CONCEPTO TÉCNICO SOBRE NECESIDAD DE ESTUDIOS DETALLADOS DE AMENAZA Y RIESGO POR FENOMENOS DE REMOCIÓN EN MASA DENTRO DEL TRÁMITE DE LICENCIA URBANÍSTICA	Código:	GPR-FT-10
		Versión:	04
		Fecha de revisión:	21/06/2011

1.1 CONCEPTO TÉCNICO No. CT:	7230
1.2 ÁREA:	Análisis y Mitigación del Riesgo
1.3 COORDINACIÓN:	Estudios y Conceptos Técnico
1.4 REFERENCIA CRUZADA RADICADO FOPAE:	2013ER26394
1.5 RESPUESTA OFICIAL No.	RO-67111

2.1 SOLICITANTE:	María Yolanda Cruz Grimaldos
2.2 PROYECTO:	Calle 146 F No.75-07
2.3 LOCALIDAD:	11 - Suba
2.4 UPZ:	23 – Casa Blanca Suba
2.5 BARRIO O SECTOR CATASTRAL:	Casa Blanca Sector la Gruta
2.6 DIRECCIÓN:	Calle 146F No.75-07
2.7 CHIP:	AAA0176HODE
2.8 MANZANA CATASTRAL:	08
2.9 PREDIO CATASTRAL:	04
2.10 ÁREA (Ha):	0.0050 (*)
2.11 FECHA DE VISITA:	Febrero 28 de 2014

Figura 1. Localización general del proyecto ubicado en el predio de la Calle 146F No.75-07, en el Plano Normativo de Amenaza por Remoción en Masa del POT (Decreto 364 de 2013), el cual se encuentra en Amenaza Media y Baja.

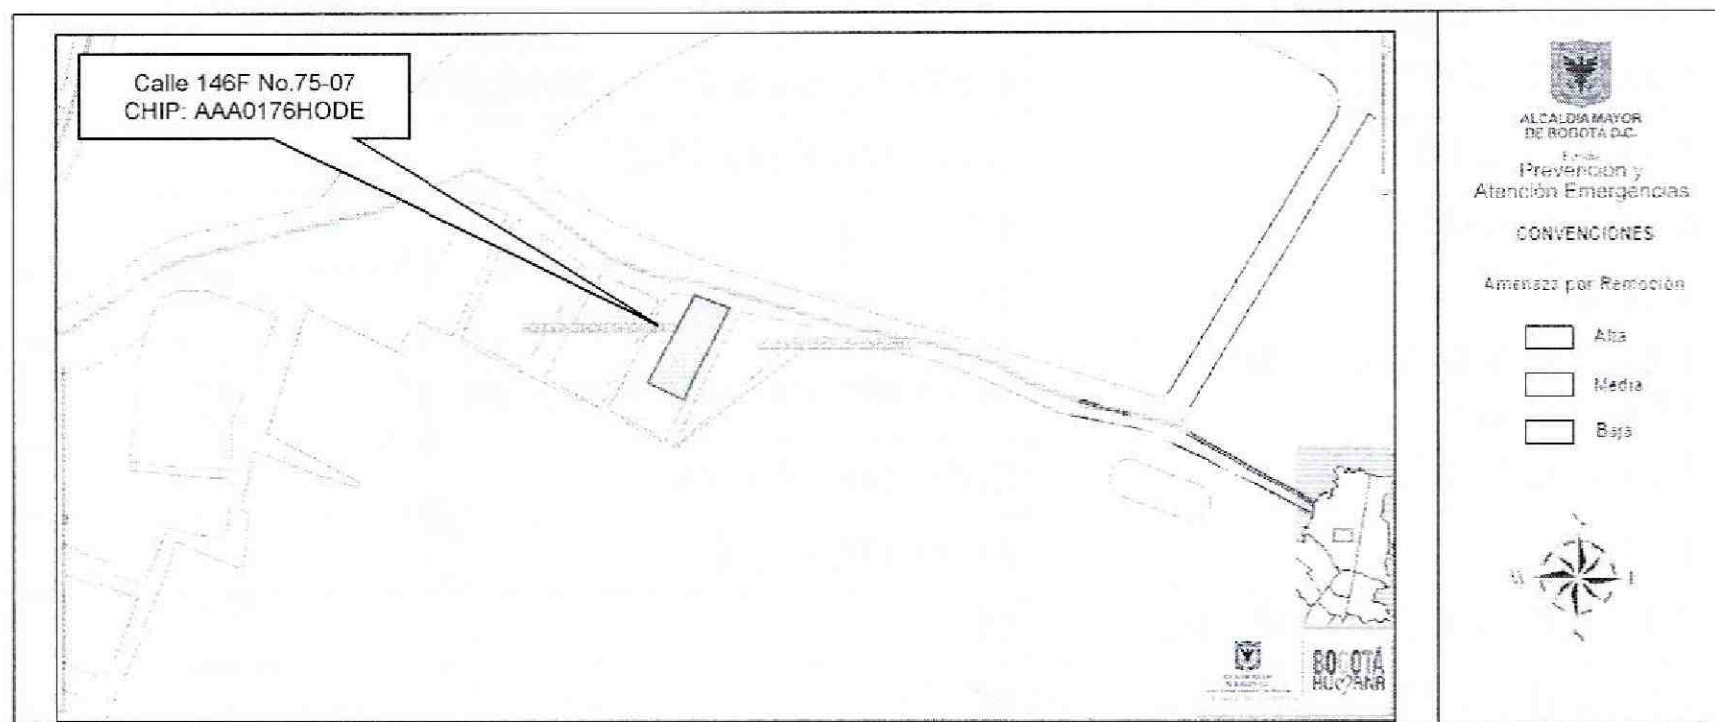
Conforme con el plano normativo de “Amenaza por Remoción en Masa” del Plan de Ordenamiento Territorial de Bogotá–POT, el sector en el que se localiza el proyecto ubicado en el predio de la Calle 146F No.75-07, de la Localidad de Suba, se encuentra en una zona de Amenaza Media y Baja por procesos de remoción en masa (Figura 1).

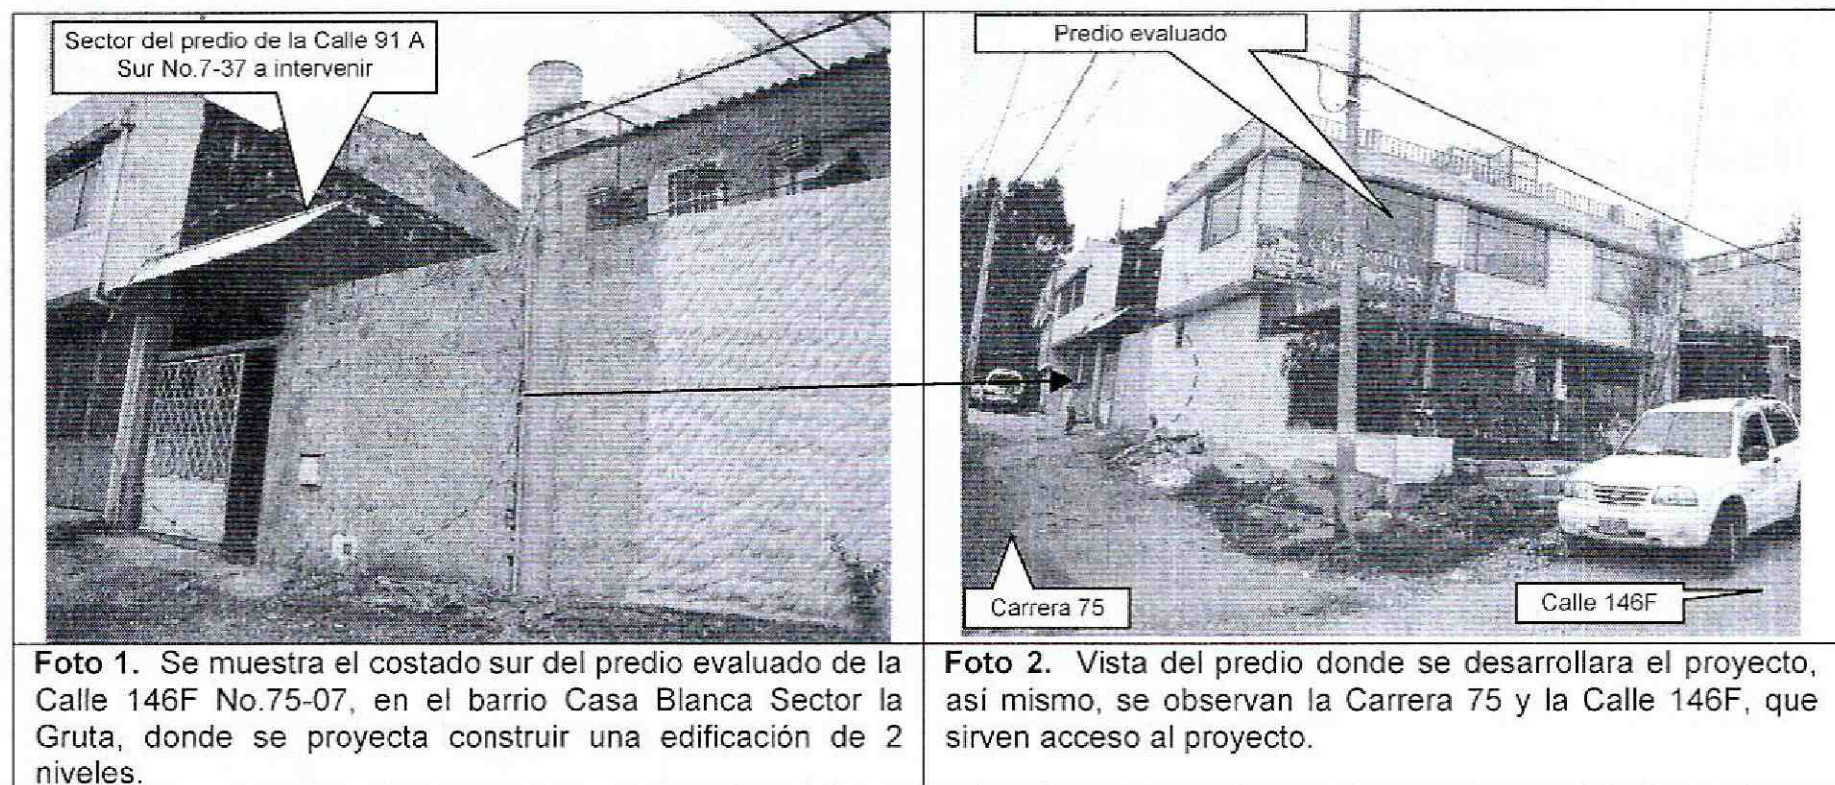
De acuerdo a la inspección visual realizada durante la visita técnica en el predio se encontró una edificación de dos (2) niveles, construida con mampostería de bloque de arcilla y sistema estructural de muros de carga. Hacia el costado sur del predio existe un patio con un área aproximada de 50m², el cual cuenta con muros de cerramiento y una cubierta liviana en teja de zinc, sector en el cual se proyecta realizar la construcción objeto del presente concepto técnico. Las viviendas vecinas construidas con mampostería de ladrillo y bloque de arcilla parcialmente confinadas con vigas y columnas de concreto reforzado no evidencian fallas de tipo estructural, ni daños que permitan inferir la presencia de procesos de inestabilidad geotécnica activos de carácter local dentro del área del proyecto. Sin embargo, con el fin de preservar las construcciones existentes, se recomienda para la construcción del proyecto, realizar análisis de estabilidad de las

intervenciones de tal forma que se garanticen factores de seguridad no solo para el proyecto sino para las construcciones e infraestructura adyacente.

Es importante anotar, que en el momento de la visita no se observaron procesos de remoción en masa activos de carácter local ni general del terreno, ya que no se encontraron evidencias de ellos en la zona de influencia del proyecto.
